女川原子力発電所2号炉  
基準地震動に対する標準応答スペクトルの影響検討  
(コメント回答)

2021年8月23日  
東北電力株式会社

## 会合におけるコメント

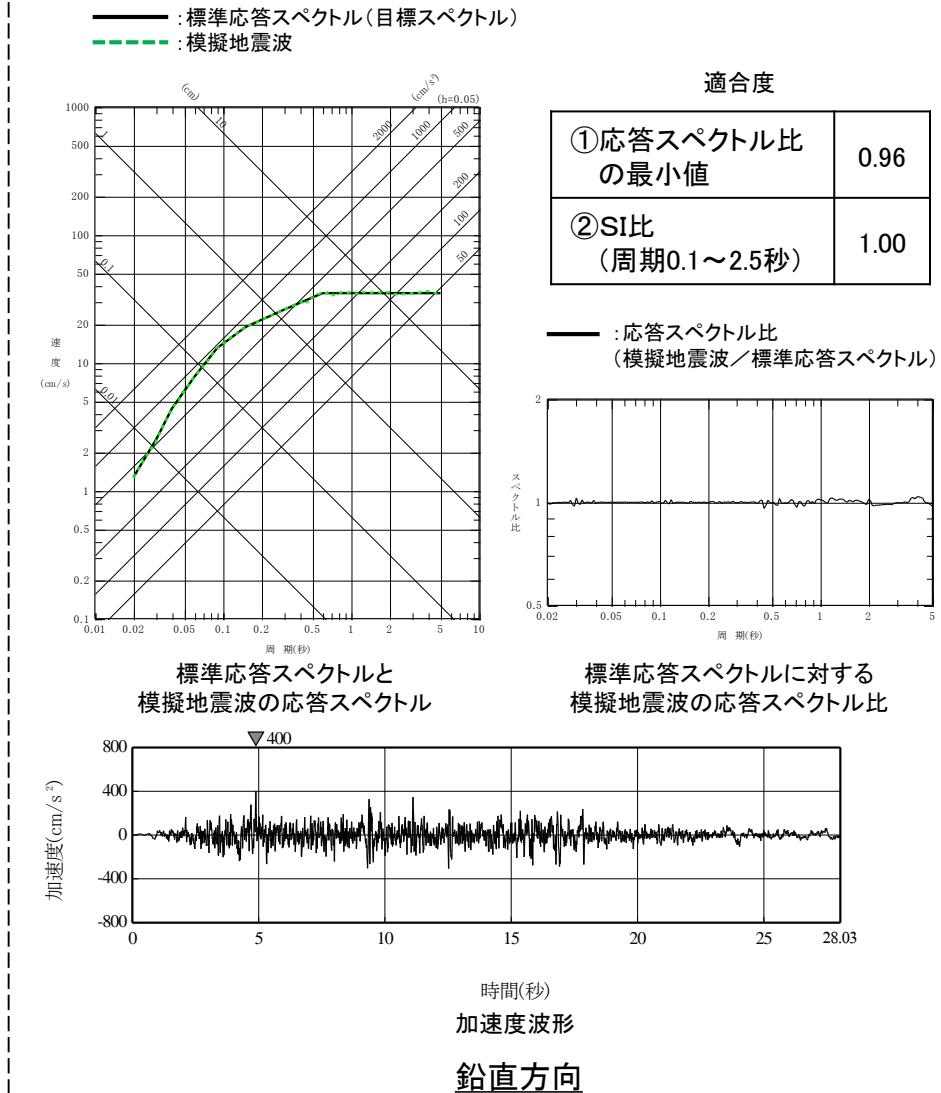
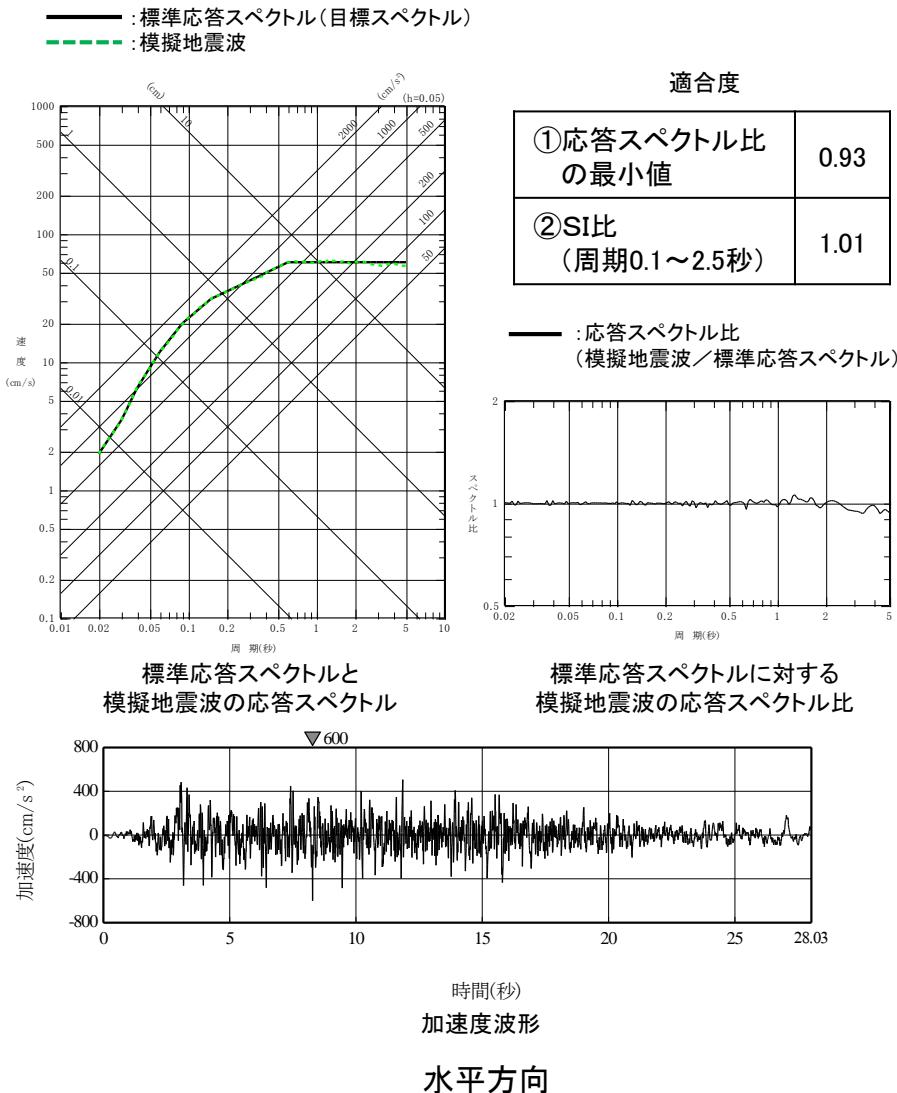
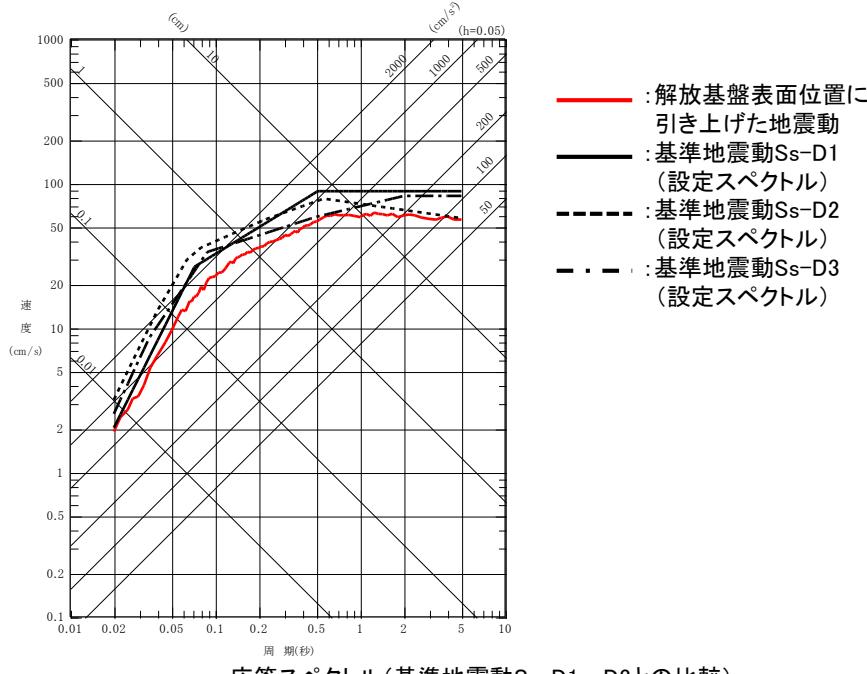
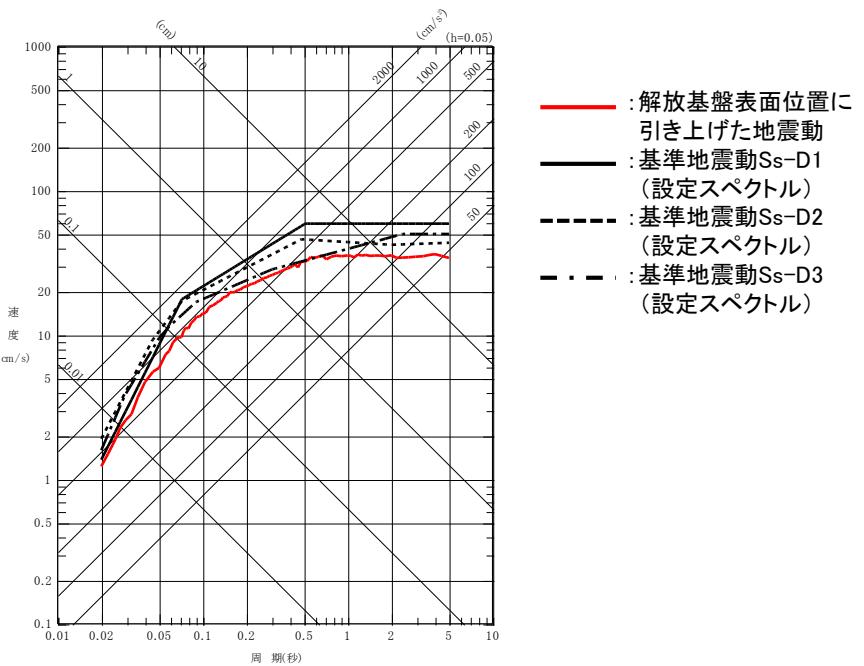
No.	コメント時期	コメント内容	今回ご説明資料 掲載箇所
1	2021年7月2日 第3回会合	地震基盤相当面と解放基盤表面の地盤補正として基準地震動Ss-D1の応答スペクトル比を用いた評価結果の妥当性確認の観点から、標準応答スペクトルに適合する模擬地震波を用いた検討等を示すこと。	p.12～p.17
2	2021年7月2日 第3回会合	女川原子力発電所では強震記録を含む多くの地震観測記録が得られていることから、基準地震動の応答スペクトル比を用いた地盤補正の適切性の説明性向上として、地震基盤相当面や解放基盤表面位置における地震観測記録を用いた検討を行うこと。	p.12, p.18～p.24

- ▶ 地震基盤相当面( $V_s=2200\text{m/s}$ )における標準応答スペクトルに適合する模擬地震波を地下構造モデルを用いて解放基盤表面位置( $V_s=1500\text{m/s}$ )に引き上げた地震動の応答スペクトルは、基準地震動Ss-D1に包絡される。なお、水平、鉛直とも基準地震動Ss-D2にも包絡される。

- 地震基盤相当面( $V_s=2200\text{m/s}$ )における標準応答スペクトルに適合する模擬地震波を地下構造モデルを用いて解放基盤表面位置( $V_s=1500\text{m/s}$ )に引き上げた地震動の応答スペクトルは、基準地震動Ss-D1に包絡される。なお、水平、鉛直とも基準地震動Ss-D2にも包絡される。

➡ 以上の検討から地盤補正として基準地震動Ss-D1の応答スペクトル比を用いた評価結果は妥当であると判断する。
